SECCIÓN DE EVALUACIÓN DE ESTUDIO DE IMPACTO AMBIENTAL
INFORME TÉCNICO DE INSPECCIÓN DE CAMPO DE ESIA, CATEGORÍA I

DRPO – SEIA – IIO – 355 – 2023.

NOMBRE DEL ESIA:	“LÍNEA DE ALTA TENSION 115V BURUNGA – HOWARD”		
NOMBRE DEL PROMOTOR:	EMPRESA DE DISTRIBUCIÓN ELÉCTRICA METRO – OESTE, S.A. (EDEMET, S.A.)		
ACTIVIDAD ECONÓMICA PROYECTADA:	SUMINISTRO DE ELECTRICIDAD, GAS, VAPOR Y AIRE ACONDICIONADO.		
CONSULTORES Y N° DE REGISTRO:	JOEL CASTILLO	IRC-042-2001	
	MANUEL RODES	IRC-036-2001	
UBICACIÓN DEL PROYECTO:	DESDE SUBESTACIÓN ELÉCTRICA BURUNGA EN EL SECTOR DE PALO DIFERENTE HASTA LA SUBESTACIÓN ELÉCTRICA DE HOWARD, CORREGIMIENTOS DE BURUNGA Y VERACRUZ, DISTRITO DE ARRAIJÁN, PROVINCIA DE PANAMÁ OESTE.		
PARTICIPANTES:	Por MiAMBIENTE: - José Miller / Agencia Panamá Pacífico. - Leidis Reyes / SEIA – Dirección Regional de Panamá Oeste. Por la Promotora: - Rosa Montenegro – ETESA - Ángel Ábrego – ETESA		
FECHA DE INSPECCIÓN:	04 DE DICIEMBRE DE 2023		
FECHA DE ELABORACION:	13 DE DICIEMBRE DE 2023.

Imagen 3, muestra las fuentes hídricas en el alineamiento donde se desarrollará el proyecto. *Fuente: Inspección realizada el día 04 de diciembre de 2023.*

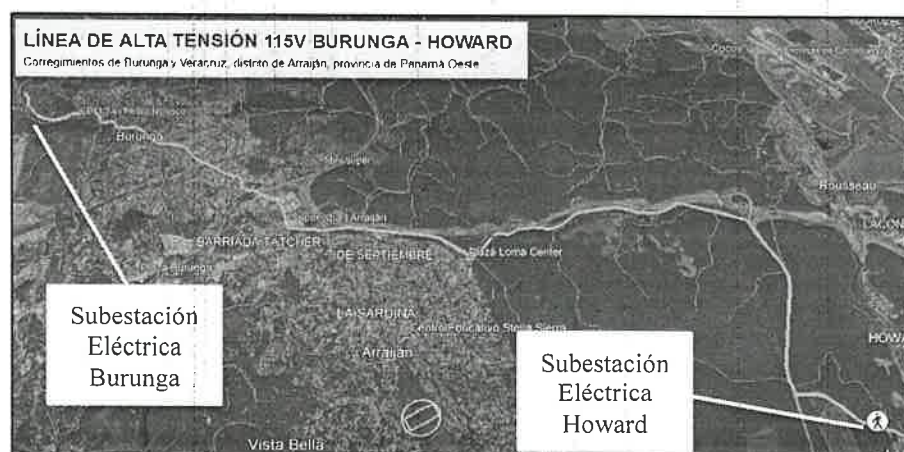
- Aclarar la longitud real del alineamiento propuesto.
 - Presentar las coordenadas correctas del alineamiento.
2. De acuerdo a la verificación de coordenadas realizada por la Dirección de Información Ambiental – DIAM, el alineamiento del proyecto es atravesado por fuentes hídricas de acuerdo a la hidrografía de hoja topográfica a escala 1:25,000, no obstante, en el EsIA solo se menciona una fuente hídrica, por lo tanto:

- Aclarar las fuentes hídricas que atraviesan el alineamiento del proyecto.
 - De acuerdo a la Sección de Seguridad Hídrica, para pasar la línea soterrada de alta tensión, debajo del lecho de la fuente hídrica, utilizando la tecnología de perforación Horizontal Dirigida (PHD), a una profundidad de 1.50 metros a 3.0 metros, se requerirá la solicitud de un permiso de obra en cauces naturales, en apego a lo establecido en la Resolución No. DM 0431-2021, de 16 de agosto de 2021, por lo cual deben presentar estudio hidrológico de las fuentes hídricas que atraviesan el alineamiento, ya que la profundidad a la que se realizarán los trabajos de perforación pueden afectar la batimetría de las mismas.
